Informe Consolidado de Solicitud de Aclaraciones, Rectificaciones y/o Ampliaciones a la Declaración de Impacto Ambiental del Proyecto "Hortensia Solar"

Nombre del Titular : CVE Proyecto Cuarenta y Ocho SpA.
Nombre del Representante Legal : Juan Antonio Rehnfeldt
Dirección : Avenida Vitacura N° 2939, Of 1901

El presente Informe Consolidado de Solicitud de Aclaraciones, Rectificaciones o Ampliaciones a la Declaración de Impacto Ambiental del proyecto "Hortensia Solar", contiene las observaciones generadas en virtud de la revisión de la Adenda.

(Fuente: Figura 2-3 de la DIA)

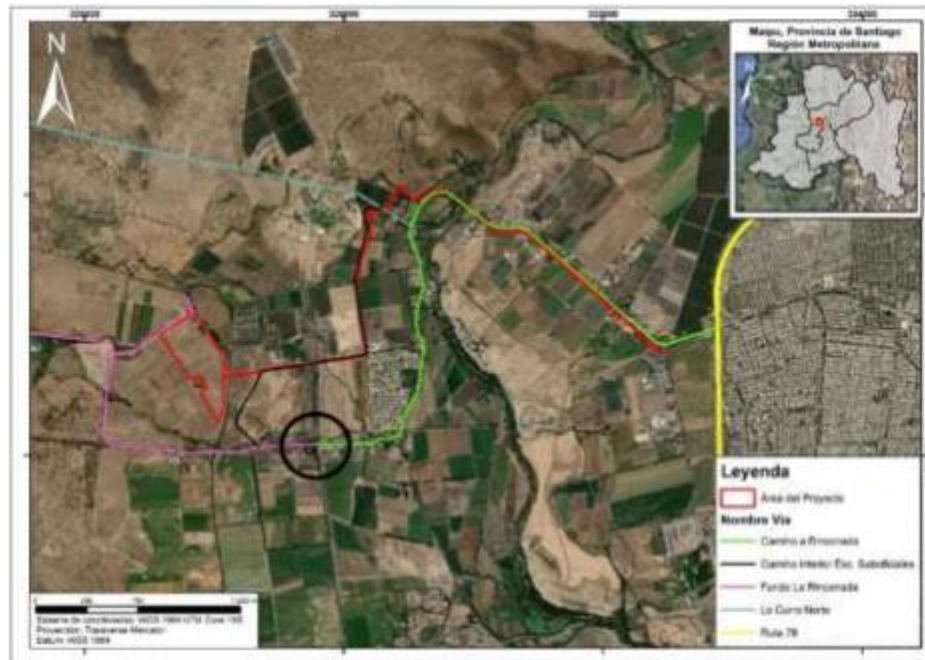
- 1.9 Se solicita al titular presentar certificado de factibilidad negativa para agua potable y alcantarillado emitido por la empresa sanitaria correspondiente al sector de emplazamiento del proyecto.
- 1.10 Se solicita al Titular aclarar lo mencionado en el capítulo “*Descripción del proyecto*” de la DIA, cuando se hace mención que: “*el acceso al proyecto será principalmente a través de Camino a Rinconada*”. Esto no concuerda con lo que se muestra en la siguiente imagen:

En la imagen anterior, se observa que el camino de acceso al proyecto es Fundo La Rinconada, por lo que se solicita aclarar si este camino es privado o público. De ser el primer caso, el acceso al proyecto sería donde termina Camino a Rinconada y empieza Fundo La Rinconada (de acuerdo con lo señalado en el círculo negro en el plano).

- 1.11 Se solicita aclarar si la calle Lo Curro Norte es parte de las rutas de ingreso y egreso del proyecto, ya que se incorpora en la imagen de la observación anterior.
